TEN クラフトマンニュース 第76号

ザ・クラッソ クリスタルカウンター固定方法変更のお知らせ

②傾斜を調整した際に使用するアングルを追加。（ねじ類と一緒にカウンターに同梱）

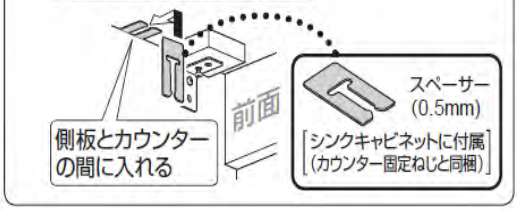
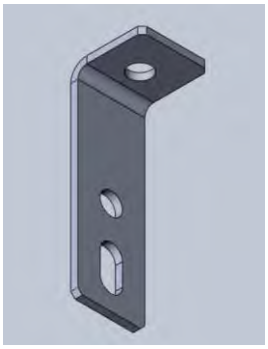
●傾斜が2mmより大きい場合

固定ねじをゆるめてキャビネット側板とカウンターの間にスペーサーを入れて調整する

スペーサーを入れるために、設置場所の固定ネジを取り外す

同梱アングルを元アングルの隣に「専用ネジ」で仮固定

「専用ネジ」は狭い場所でも取付け可能（ネジ頭に六角を追加）

カウンターを浮かせて、スペーサーを差し込み水平調整

アングルをスライドさせ隙間を無くしてから本固定

カウンターを固定後、ズレ防止のため、追い打ちを行う

③カウンター固定ねじが斜めにならないよう ご注意ください

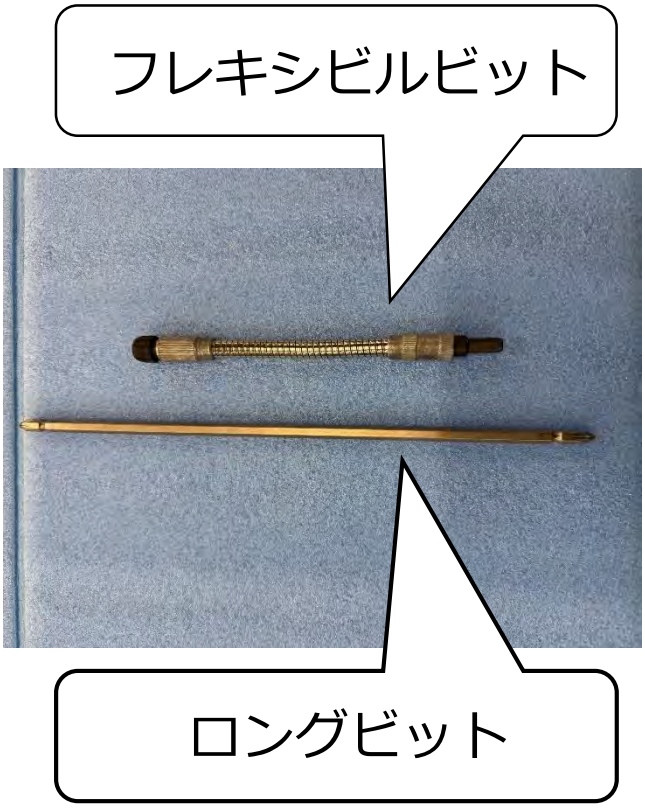
※ねじの締付力低下の原因となります

ロングビットやフレキシブルビットを活用し、 ねじが斜めにならないようご配慮ください。
